"POR MEDIO DEL CUAL SE NIEGA UN PERMISO DE VERTIMIENTO DE AGUAS RESIDUALES DOMÉSTICAS PARA UN LOTE VACIO EN EL PREDIO DENOMINADO 1) LOTE CONJUNTO CERRADO PONTEVEDRA LOTE NUMERO CUARENTA Y SEIS (46) VEREDA EL CAIMO ARMENIA (Q), Y SE ADOPTAN OTRAS DISPOSICIONES"

"CONCEPTO TÉCNICO PARA TRÁMITE DE PERMISOS DE VERTIMIENTOS - CTPV-1053 - 2022

RESOLUCIÓN No. 662 DEL 31 DE MARZO DE 2023, ARMENIA QUINDÍO

Imagen 1. Diagrama del sistema de tratamiento de aguas residuales domésticas.

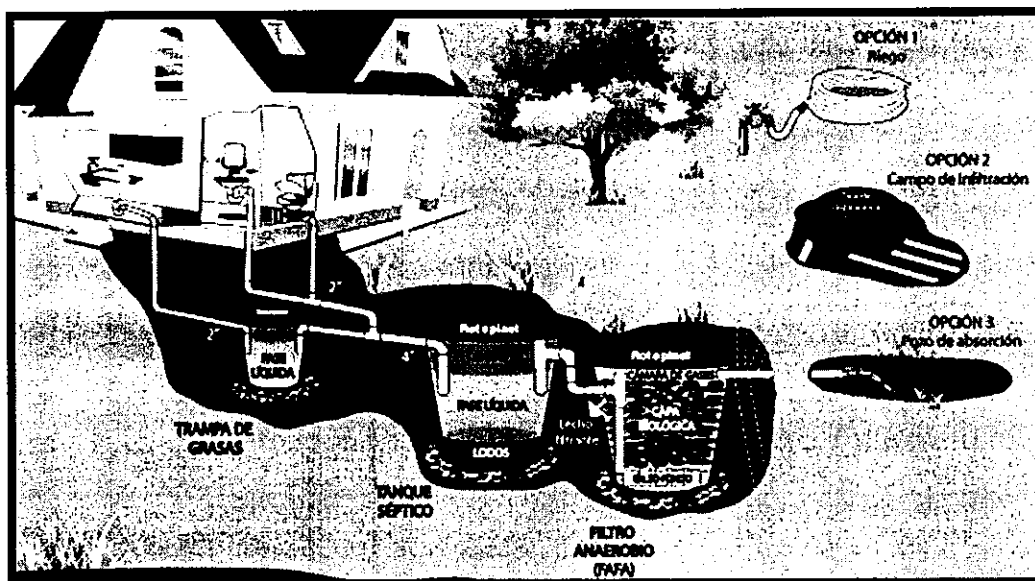
Las aguas residuales domésticas (ARD), generadas en el predio se conducirán a un Sistema de Tratamiento de Aguas Residuales Domésticas (STARD) fabricado de tipo convencional, compuesto por trampa de grasas de 198 litros, tanque séptico de 3390 litros y filtro anaeróbico de 2250 litros de capacidad, que garantiza el tratamiento de la carga generada por 10 contribuyentes. El diseño de cada una de las unidades que componen el sistema, y sus especificaciones están contenidas en las memorias de cálculo del sistema.

Disposición final del efluente: Como disposición final de las aguas residuales domésticas tratadas se opta por la infiltración al suelo mediante campo de infiltración diseñado según contribución de 10 personas. Dadas las características del terreno se obtiene una infiltración de 10 min/pulg para una clase textural de suelo franco arcillosa de absorción media, Dadas las características del terreno, se tiene un proyectado un pozo de adsorción con dimensiones de 2 metros de diámetro y una profundidad de 3.6 metros.

Imagen 3. Capacidad de uso de suelo en la ubicación del predio.

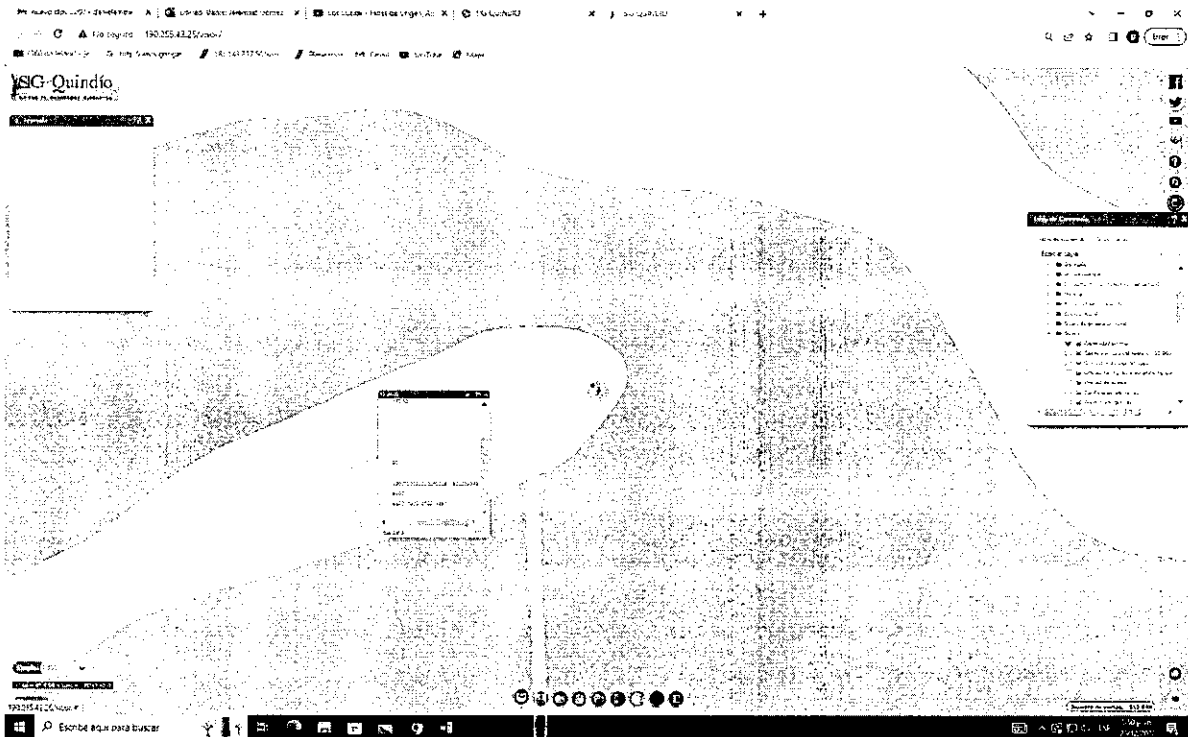
Según lo observado se evidencia que el predio se ubica sobre suelo con clase Agrícola clase 3.
